Mission régionale d'autorité environnementale

**Avis sur un projet d'installation d'une centrale
photovoltaïque au sol sur des surfaces agricoles à
Mazerny (08)
porté par la société DVP FR8 PÂQUERETTE**

n°MRAe 2024APGE69

Figure 2: Le site est un terrain agricole entouré de 2 espaces boisés

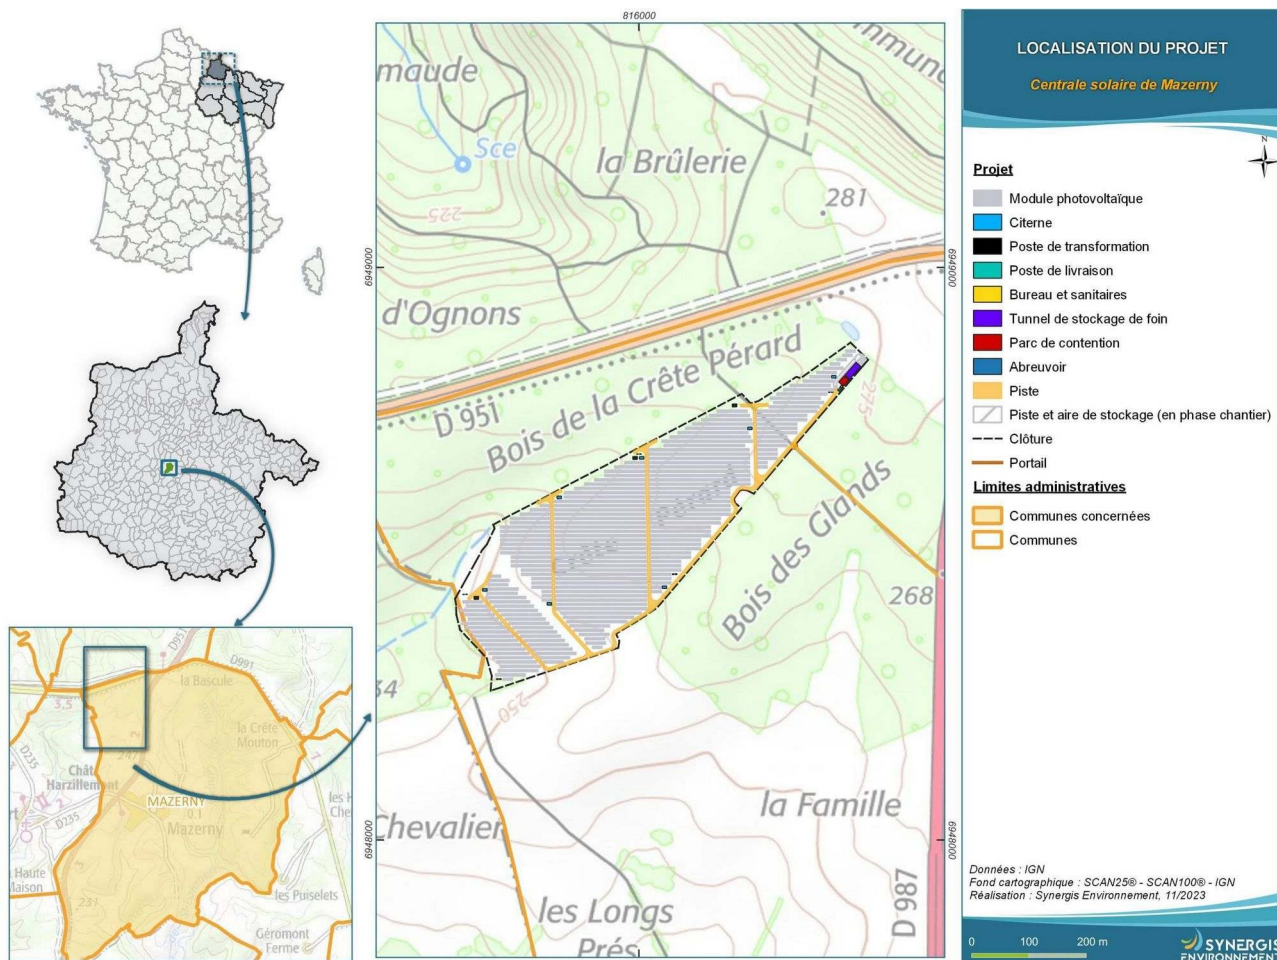
L'Ae observe que le dossier ne précise pas les responsabilités respectives des propriétaires des terrains et du pétitionnaire.

L'Ae recommande au pétitionnaire de préciser les responsabilités respectives des propriétaires des terrains et les siennes en matière de gestion, de surveillance et d'entretien du site, et lors du démantèlement des centrales en vue de sa remise en état.

Figure 3: un agencement des installations qui permettrait de rendre l'installation compatible avec l'élevage ovin

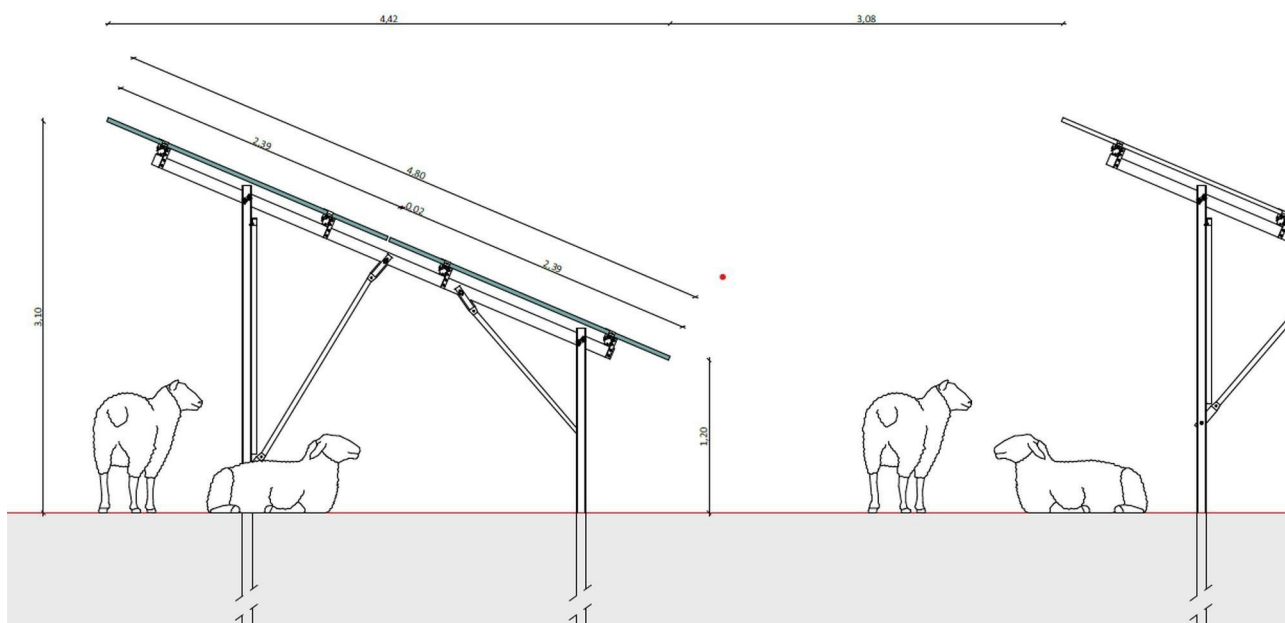
Compte tenu du dispositif d'agencement des installations photovoltaïques, qui permettrait de rendre l'installation compatible avec l'élevage ovin selon le modèle décrit dans le dossier, sur lequel l'Ae ne dispose pas encore de retour d'expérience, elle s'est interrogée sur les avantages et inconvénients au plan environnemental que présente ce choix d'aménagement, d'autant plus que la justification (après analyse des avantages et des inconvénients) n'est pas présentée dans le dossier, notamment en combinaison avec un élevage ovin.

L'Ae recommande au pétitionnaire de justifier ce choix d'aménagement au regard de son bilan environnemental et d'établir, en lien avec les services de l'État et la Chambre départementale d'Agriculture, un retour d'expérience à l'issue d'une première période d'exploitation de 3 ans sur le bon fonctionnement d'une production agricole, avec évaluation des éventuelles pertes de rendement et des impacts tenant compte des intrants utilisés, couplée à une production énergétique.
